# NOTE D'ETUDE D'IMPACT ENVIRONNEMENTAL

## CONSTRUCTION D'UN ENSEMBLE IMMOBILIER À PARIS 19

21 novembre 2024

La présente notre présente de manière synthétique les réponses d'ACOUSTB aux avis de la MRAE.

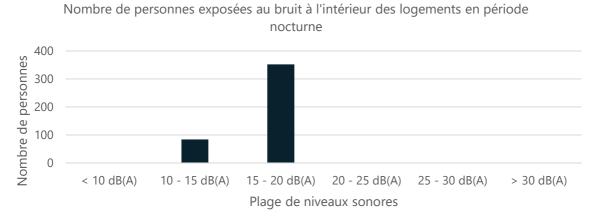
C'est pourquoi nous proposons la méthodologie suivante pour évaluer l'impact du projet en termes de trouble du sommeil :

- 1. Évaluation de l'isolement de façade moyen annuel de chaque façade, en tenant compte d'un nombre de nuits fenêtres ouvertes dans les jours de conditions météorologiques particulières,
- 2. Évaluation des niveaux sonores en façade selon l'indicateur Ln,
- 3. Évaluation du niveau sonore intérieur en tenant compte de l'isolement de façade moyen,
- 4. Comparaison avec le seuil de 30 dB(A) sur la période nocturne.

Cette méthodologie permettra d'évaluer le nombre maximal de nuits pendant lesquelles les fenêtres pourront être ouvertes, tout en permettant de respecter le seuil de 30 dB(A) la nuit en intérieur (en moyenne annuelle).

Des propositions seront également faites pour limiter le nombre de nuits où il est nécessaire d'ouvrir les fenêtres pour rafraichir les logements.
